Addenda 1

Parcs Canada

V/RÉF. : CLAC-899-05

Projet : REMPLACEMENT DES PASSERELLES HALL ET WELLINGTON – TRAVAUX 2017-2018

ANNEXE 1
Plan CLAC-899-05-L.001-Wellington

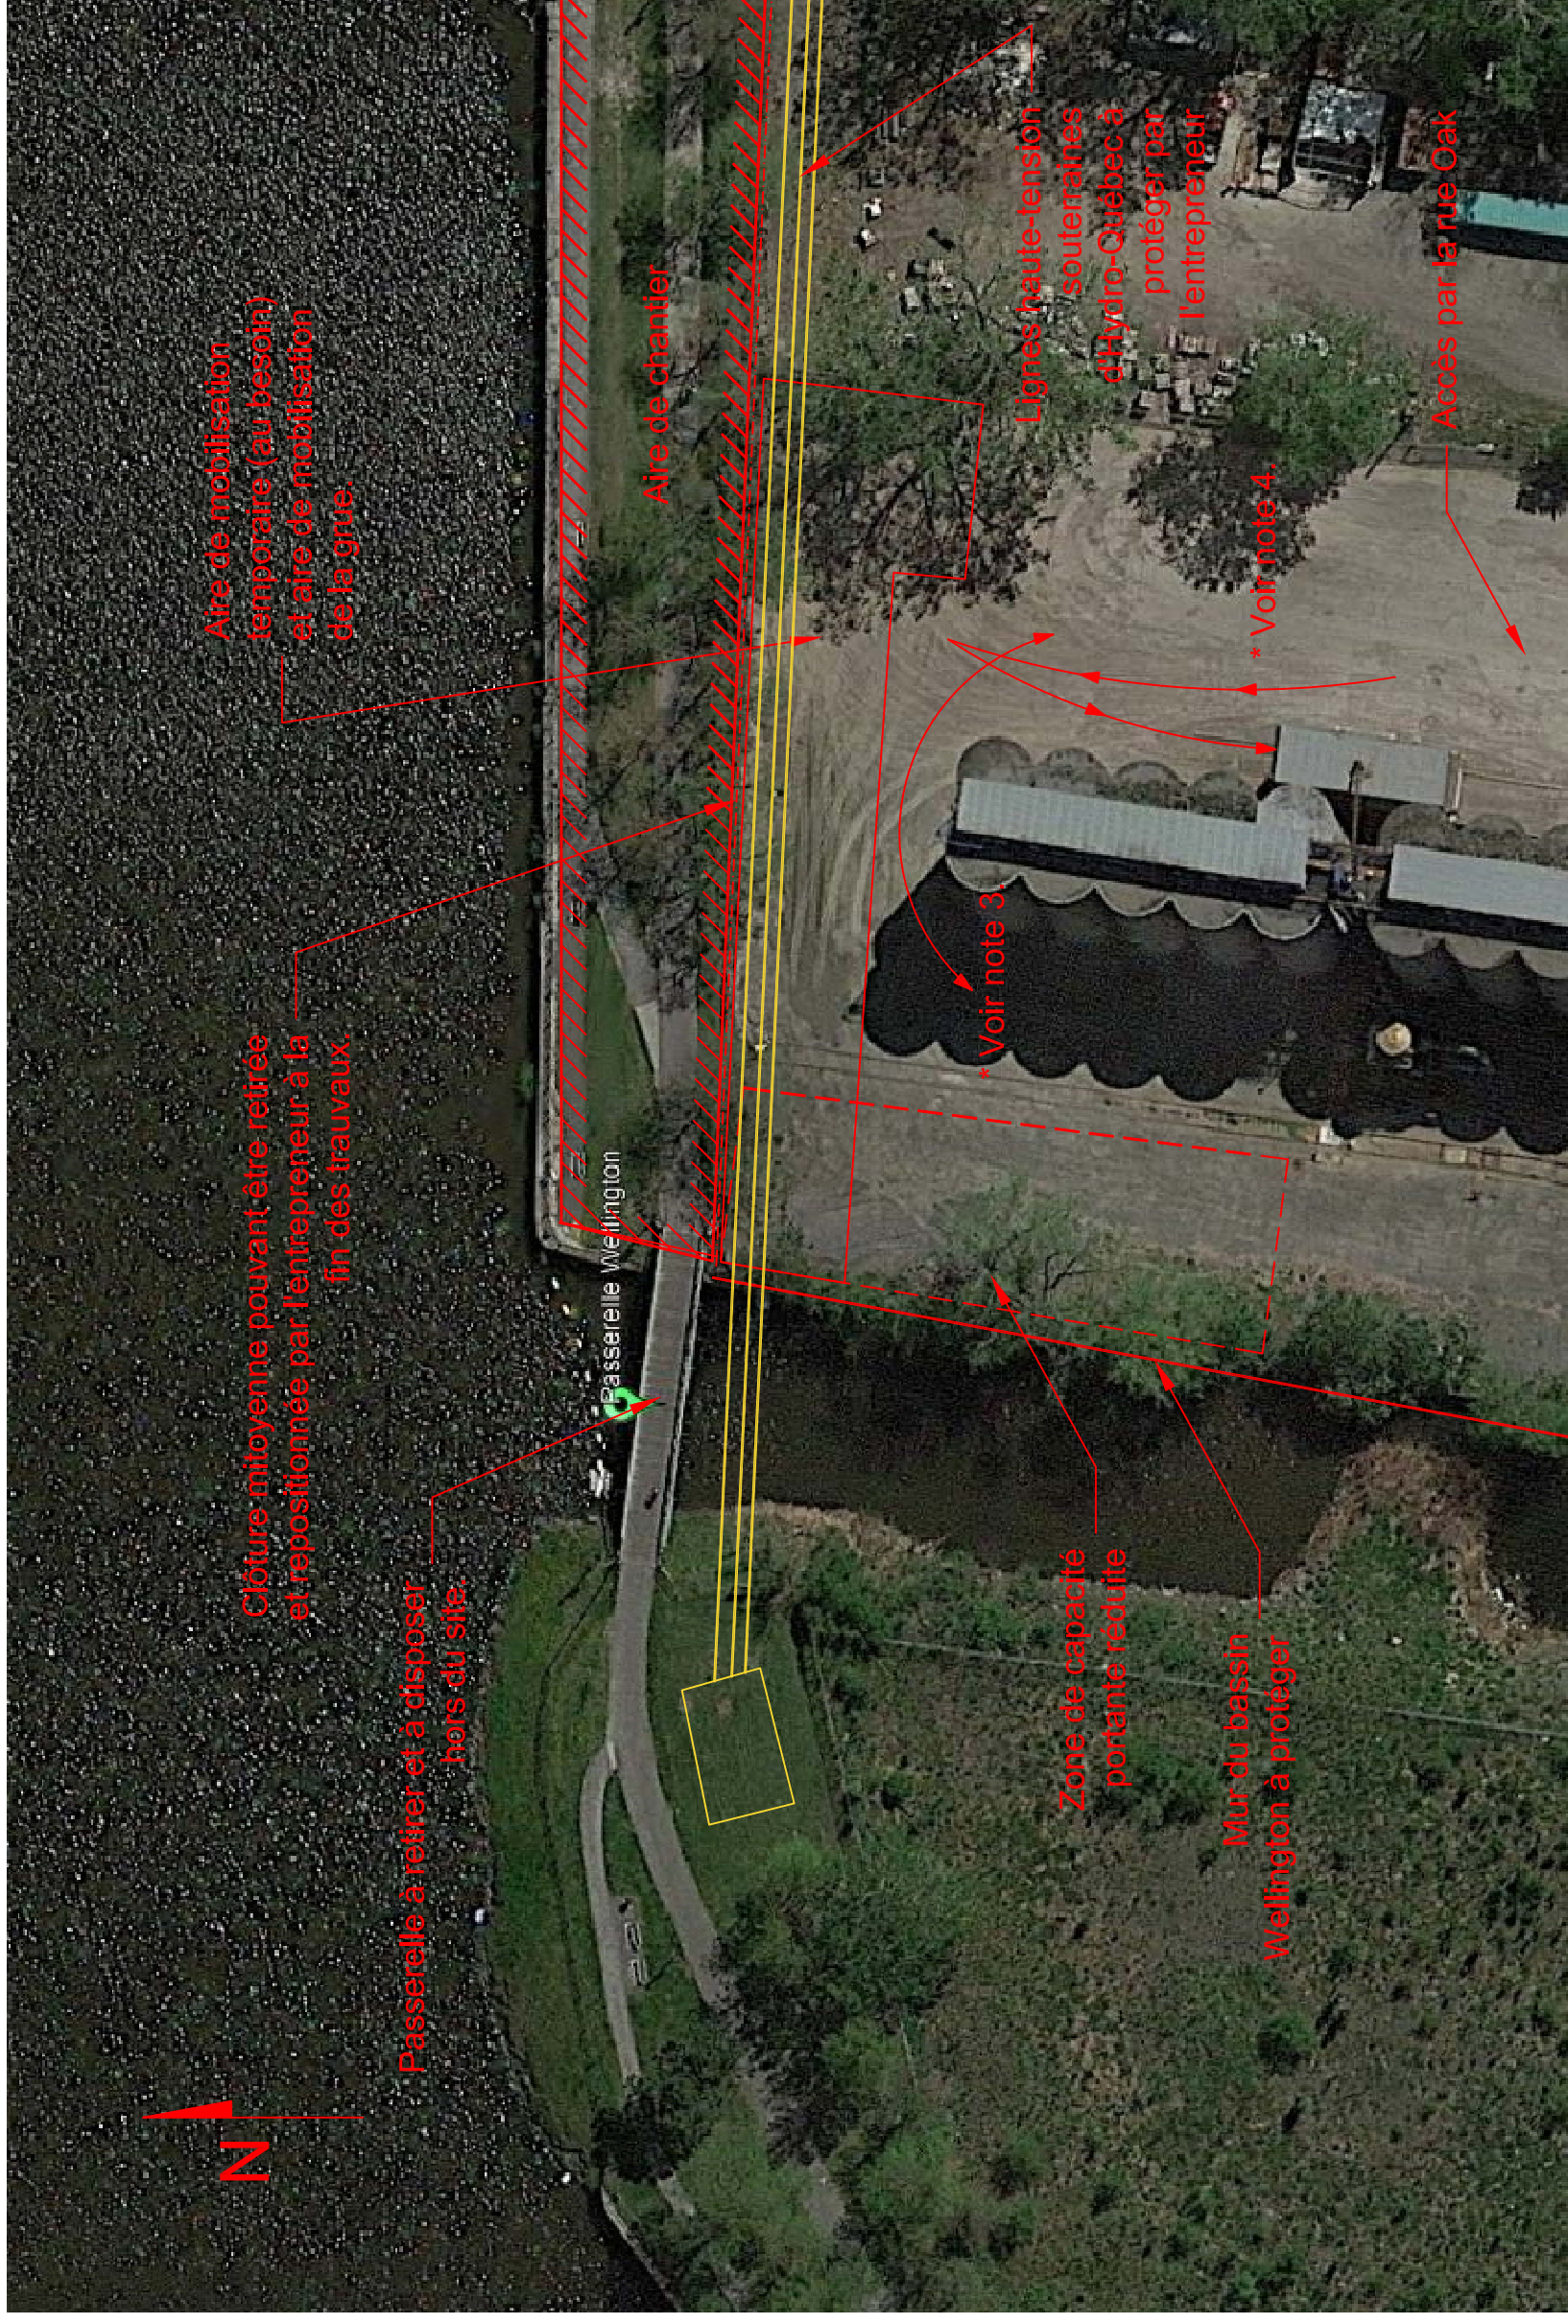
Le 4^e alinéa de la section 1.12 « Utilisation des lieux par l'Entrepreneur » est annulé et remplacé par le suivant :

- .4 Cependant, l'Entrepreneur peut prendre entente avec les propriétaires riverains pour ses besoins et pour ceux du chantier (chemins d'accès temporaires, aires de rebuts, aires de construction temporaires, etc.). Une copie des ententes signées entre les parties doit être remise à l'Ingénieur avant toute utilisation d'espaces à l'extérieur des secteurs identifiés aux plans et devis. L'Entrepreneur est avisé que Parcs Canada a obtenu une entente avec le propriétaire du terrain voisin de la passerelle Wellington, situé le long de la rue Oak, appartenant au Port de Montréal, mais opéré par Parrish & Heimbecker Milling (locataire du terrain). Pour les besoins du chantier tels que l'aménagement de chemins d'accès temporaires et d'aires de construction temporaires, ce terrain peut être utilisé par l'Entrepreneur sous les conditions suivantes :

- .1 La portion de la voie ferrée située au nord-ouest du bâtiment silo peut être utilisée en assurant une protection adéquate des rails à l'aide de plaques métalliques ou autres;

- .2 La portion de terrain située entre la voie ferrée et le bassin à l'Ouest présente une capacité portante réduite. L'Entrepreneur doit adapter sa méthode de travail en conséquence;

- .3 Un corridor entre le chantier de construction et le bâtiment silo doit permettre le passage d'une chargeuse sur pneus de taille moyenne (modèle CAT 982M ou équivalent) en tout temps;

- .4 L'occupation du terrain doit permettre la livraison de camions de 53' incluant le tracteur dans le hangar adjacent au bâtiment silo du côté Est;
- .5 La ligne d'Hydro-Québec enfouie doit être protégée lors des travaux;

- .6 La clôture mitoyenne entre la propriété de l'APC et du Port de Montréal pourrait être enlevée pendant les travaux et repositionnée par l'Entrepreneur à la fin des travaux. La sécurité du chantier devra être assurée par les installations de chantier de l'Entrepreneur pendant la période des travaux;

- .7 Le terrain et les installations doivent être remis dans le même état que celui avant son occupation pour les travaux;
- .8 Des détails concernant ce terrain et son occupation permise sont fournis au plan *CLAC-899-05-L.001-Wellington* présenté en annexe 1 du présent document.
